Resumé af indkomne bemærkninger til projektet Blåvand Kyst, Byrådets vurdering af disse

I forbindelse med den offentlige høring af ideoplægget til projektet Blåvand Kyst, har Varde Kommune modtaget 70 bemærkninger. Bemærkningerne er nummererede på vedlagte bilag med navn, adresse og bemærkninger iht. emneindeksring.

Figur 1 Projektområdet med §3 beskyttede områder og Oksbydige markeret

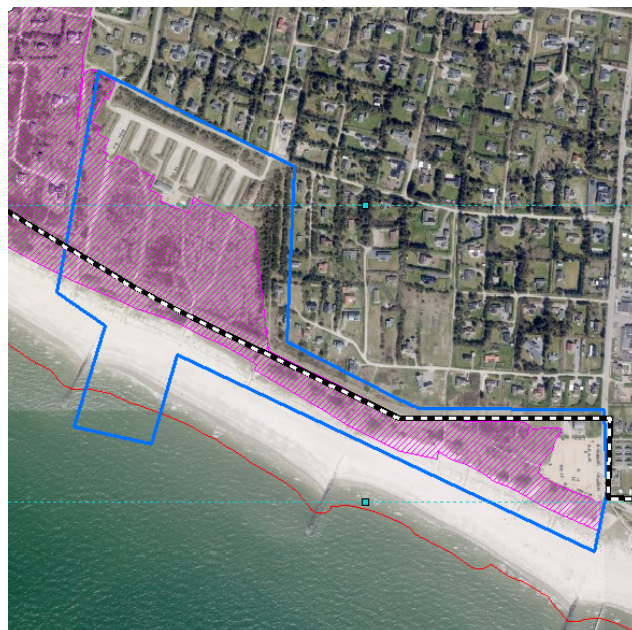
Høringssvar nr. 3, 5, 6, 7, 9, 10, 11, 12, 13, 14, 15, 16, 17, 18, 19, 20, 21, 22, 23, 24, 25, 26, 27, 28, 29, 30, 31, 32, 33, 34, 35, 36, 39, 40, 41, 43, 44, 45, 46, 47, 48, 49, 51, 52, 53, 54, 55, 56, 57, 58, 60, 61, 62, 63, 64, 65, 66, 67, 68 og 69 gør indsigelser mod at inddrage natur- og klitområder, der forefindes i projektområdet. En særlig bekymring angår inddragelse af naturområdet på Hafniagrunden med begrundelse i, at området i dag fremstår fri for boligbyggeri, som en slags åndehul, i det ellers tæt bebyggede sommerhusområde. Derudover påpeges det, at området i dag bliver brugt til rekreative formål, samt en direkte vej til stranden. Flere indsigere bemærker, at projektområdet er udpeget efter naturbeskyttelseslovens §3 som beskyttet hede, og påpeger, at dispensation for §3 natur ikke er omfattet af forsøgsordningen. Flere indsigere spørger hvordan forsøgsprojektet forholder sig til Varde Kommunes vision "Vi i naturen".

Kortet til højre viser med lilla skråkravering den vejledende registrering af § 3-beskyttet hede efter naturbeskyttelsesloven i projektområdet. Den stiplede streg angiver grænsen mellem sommerhusområde og landzone. I arealet med sommerhusområde (nord for strengen) har § 3-beskyttelsen kun begrænset betydning, idet dette areal kun er beskyttet imod tilstandsændringer med landbrugsmæssige formål. Det vil sige, at etableringen af hotel med tilhørende faciliteter nord for den stiplede linje ikke kræver dispensation efter naturbeskyttelsesloven. I arealet med landzone kræver alle tilstandsændringer dispensation.

Der er igangsat en naturkvalitetsvurdering af hele projektområdet, som skal klarlægge projektets konsekvens for dyre- planteliv. Der skal i forbindelse med det videre planarbejde for delprojekterne foretages en screening efter lov om miljøvurdering af planer og programmer for at vurdere behovet for en miljøvurdering. Ligeledes skal det vurderes om delprojekterne er omfattet VVM-bekendtgørelsens bilag 2, hvorefter der skal foretages en VVM-screening for at vurdere behovet for en VVM-redegørelse. Da delprojekterne grænser op til Natura 2000-områder, vil der i det videre arbejde blive vurderet, om der skal udarbejdes Natura 2000 Væsentlighedsvurderinger efter Habitatbekendtgørelsen.
